## Contrôle de la fixation des enrouleurs de câble sur les axes des boîtiers papillons.

Système ATA: 73-00-00, Moteur, Contrôle carburant

### MODIFICATION OBLIGATOIRE

**Kits concernés: du kit n°1 jusqu'au kit n°149 compris**

Fig. 1 - Boîtier papillon avant modification.

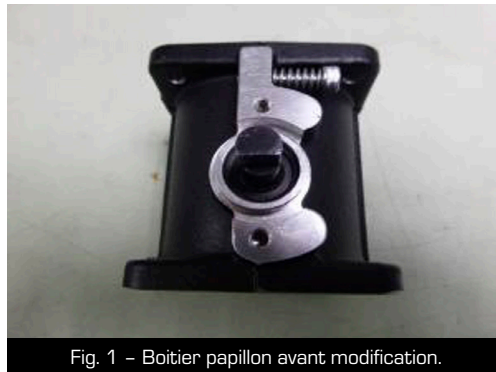
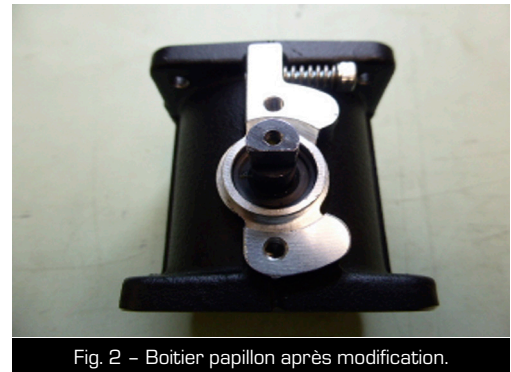
**1.3. Motif:** Un desserrage de la vis de blocage du tambour d'enroulement du câble d'accélérateur sur son axe peut amener au déboîtement du tambour ce qui peut entraîner la fermeture inopinée du boîtier papillon.

- Contrôler l'absence de jeu entre l'axe et l'enrouleur de câble.  
Resserrer la vis de fixation de l'enrouleur si un vol doit être entrepris.
- Modifier les 2 boîtiers papillons suivant la procédure détaillée au point 3.2.

- > Déposer les 2 boîtiers papillon.
- > Obturer les deux orifices du boîtier papillon à l'aide de papier chiffon afin d'éviter l'entrée de copeaux.
- > Placer le boîtier papillon dans l'étau à mors parallèles d'une perceuse à colonne.
- > Aligner le boîtier papillon afin que l'axe soit parfaitement vertical et center par rapport au foret.
- > Percer l'axe sur une profondeur de 4,0 mm au diamètre 2,5.
- > Tarauder au pas de 3 x 0,5 sur une profondeur utile de 3,3 mm.
- > Dégraisser le taraudage à l'aide d'un diluant sec.
- > Placer la rondelle Onduflex M8 en appui sur le tambour et autour de l'axe.
- > Placer la rondelle M3 large au bout de l'axe.
- > Enduire le filetage de la vis CHC M3 de Loctite 648 Vert et la mettre en place.
- > Serrer la vis à 1,2 Nm.

Fig. 2 - Boîtier papillon après modification.
